改善箇所説明図①

改善箇所説明図②

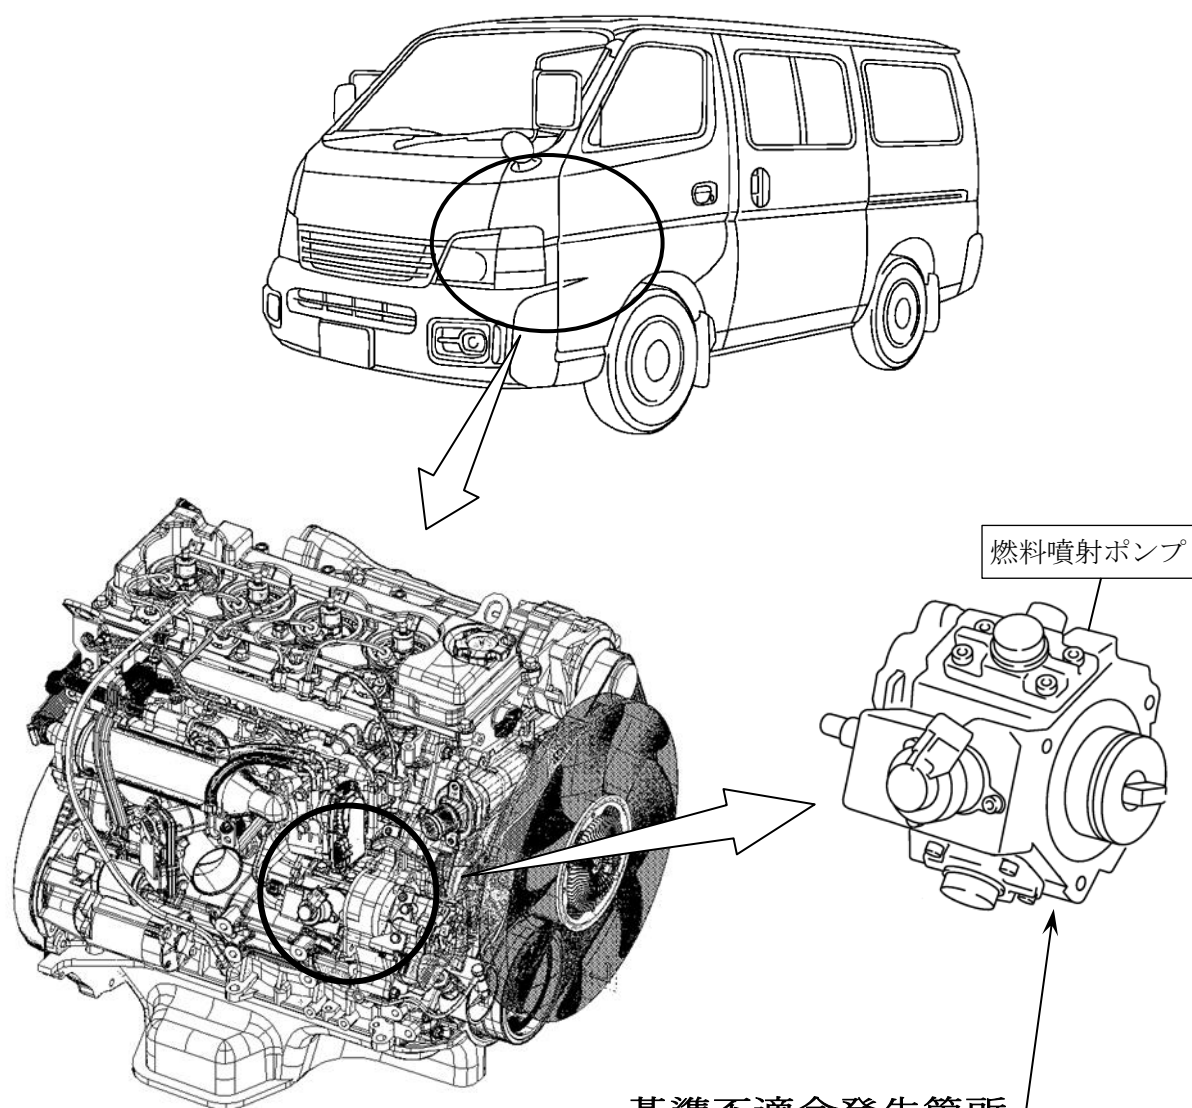
基準不適合発生箇所

直噴ターボディーゼルエンジンにおいて、燃料噴射ポンプのシールの製造および形状が不適切なため、シールに亀裂が入ることがある。そのため、そのままの状態で使用を続けると、亀裂が進行して貫通し、最悪の場合、燃料が漏れるおそれがある。

改善の内容

全車両、当該燃料噴射ポンプを対策品と交換する。

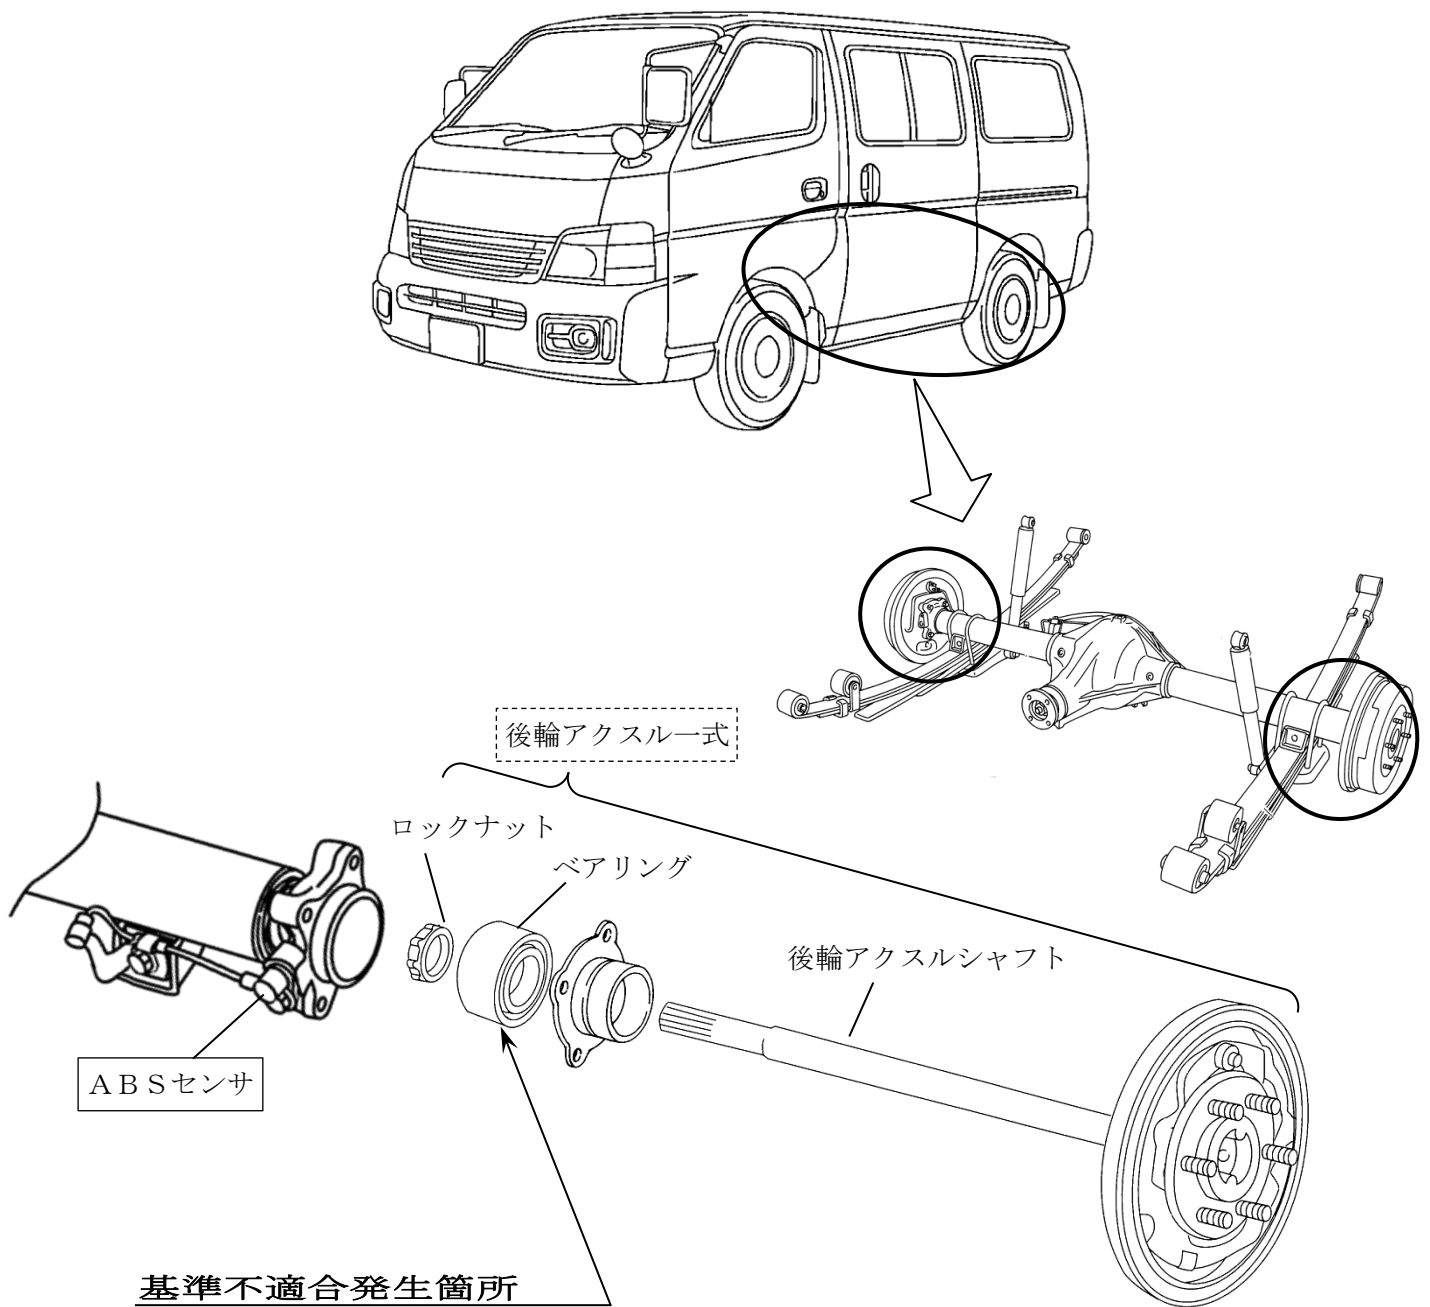
基準不適合発生箇所

ABS付き車において、後輪のABSセンサー取付け部の構造が不適切なため、取付け面のシール性が低いものがある。そのため、シール部から浸入した泥水等がベアリング内に到達し、そのままの状態で使用を続けると、ベアリングが潤滑不良となり、最悪の場合、ベアリングが破損し、後輪アクスルシャフトが抜けて走行不能となるおそれがある。

改善の内容

全車両、ABSセンサー取付け部にシール剤を塗布するとともに、シール部の錆の状況を確認する。その結果、ベアリング内に水が到達した形跡が確認された場合は、当該後輪アクスルー式を新品と交換する。
